OPINIA

dotycząca usytuowania z uwagi na bezpieczeństwo pożarowe zachodniej oficyny budynku Urzędu Miejskiego w Suwałkach przy ul. Mickiewicza 1, na działce nr 11400/2, w stosunku budynku I Liceum Ogólnokształcącego na działce nr 11399/2.

1. Plan sytuacyjny w skali 1:500
2. Elewacja zachodniej oficyny w skali 1:100

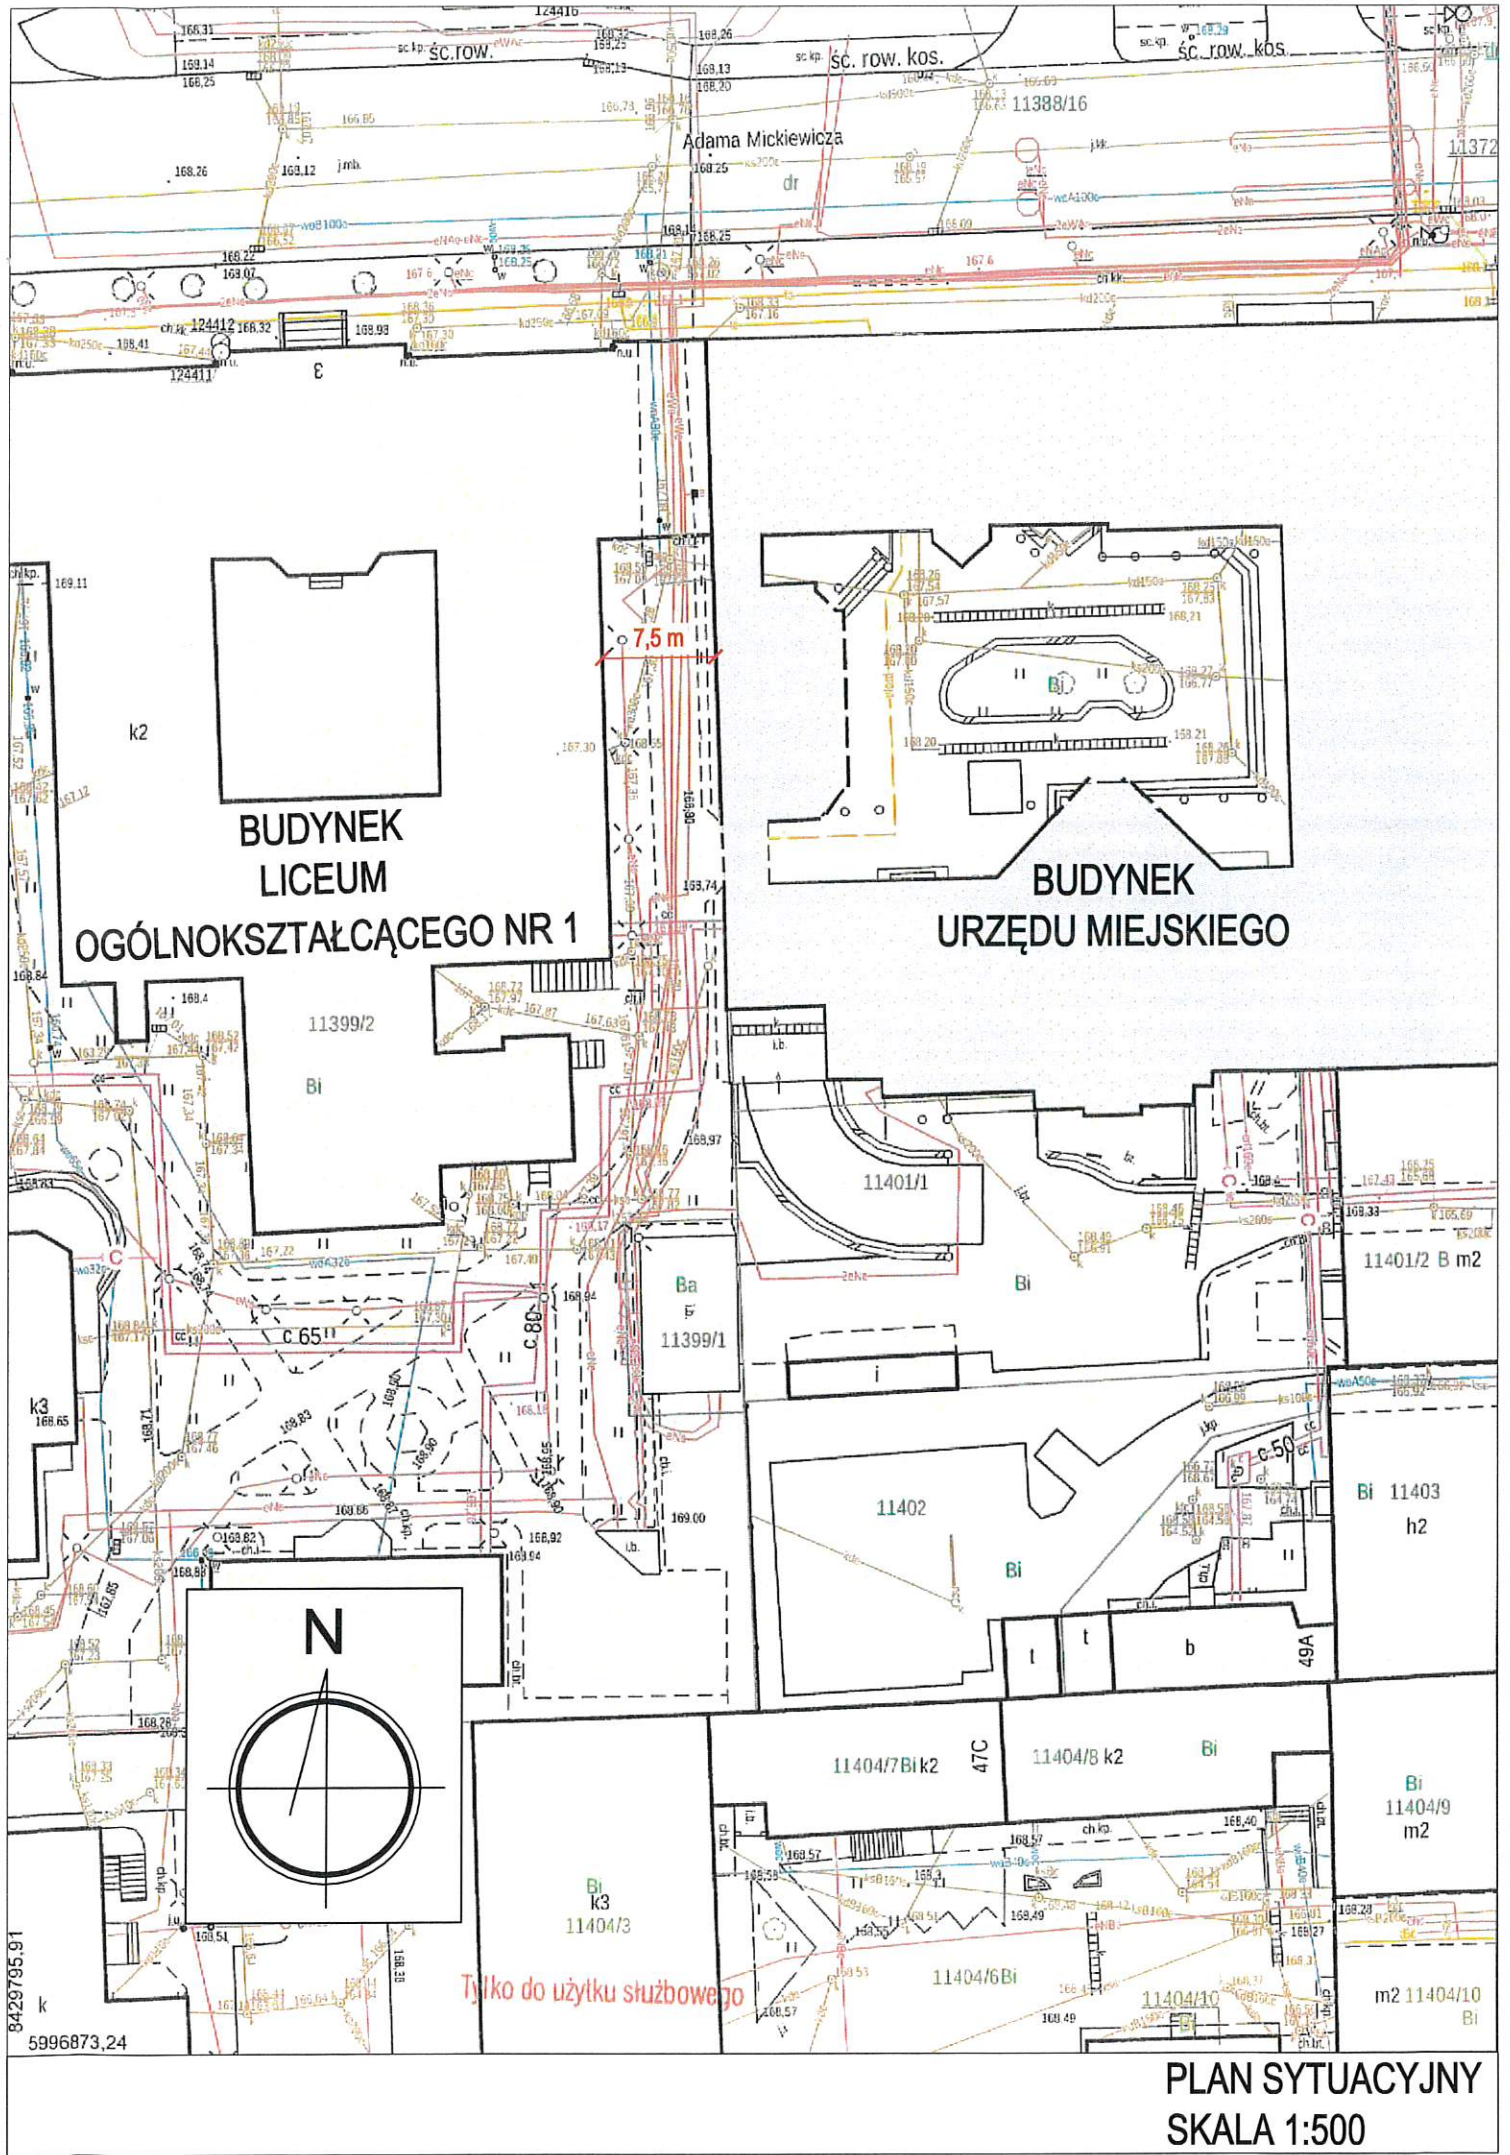
W ścianie zewnętrznej budynku Urzędu Miejskiego, usytuowanej na granicy działki, występują otwory doświetlające wypełnione luksferami. Powierzchnia tej ściany wynosi łącznie 292,1 m², z uwzględnieniem wyniesienia ściany ponad dach w formie attyki, ale bez uwzględniania ściany oporowej wjazdu do garażu podziemnego. Otwory wypełnione luksferami występują w tej ścianie na powierzchni 29,1 m², co stanowi do 10 % całej jej powierzchni. Budynek szkoły na wschodniej elewacji posiada 6 dużych okien oraz dwa zamurowane otwory okienne. Przeszklenie tej elewacji na całej jej długości, wynosi 15,8 %.

Zgodnie z ust. 6 tego paragrafu, w ścianie oddzielenia przeciwpożarowego dopuszcza się wypełnienie otworów materiałem przepuszczającym światło, takim jak luksfery, cegła szklana lub inne przeszklenie, jeżeli powierzchnia wypełnionych otworów nie przekracza 10% powierzchni ściany. Klasa odporności ogniowej wypełnień nie powinna być niższa niż E 60, pod warunkiem, że ściana nie stanowi obudowy drogi ewakuacyjnej. W rozpatrywanym przypadku część luksfer od wnętrza budynku stanowi obudowę dróg komunikacji ogólnej będących drogami ewakuacyjnymi, i z tego powodu wymagane jest zastosowanie w tych miejscach wypełnień posiadających również cechę izolacyjności termicznej „I”, dlatego ich odporność ogniowa powinna wynosić co najmniej EI 60.

1. Rozpatrywana ściana posiada klasę odporności ogniowej co najmniej REI 120. Występujące w niej otwory doświetlające mogą być wypełnione nieotwieranymi naświetlami w klasie odporności ogniowej co najmniej E 60 lub EI 60 w zależności od ich lokalizacji (załączony do opinii rysunek elewacji, przedstawia wymaganą klasę odporności ogniowej dla konkretnych naświetli). Warunkiem tego jest występowanie naświetli na łącznej powierzchni do 10 % powierzchni ściany. W przeciwnym wypadku klasa odporności ogniowej naświetli powinna wynosić E 120 lub EI 120.
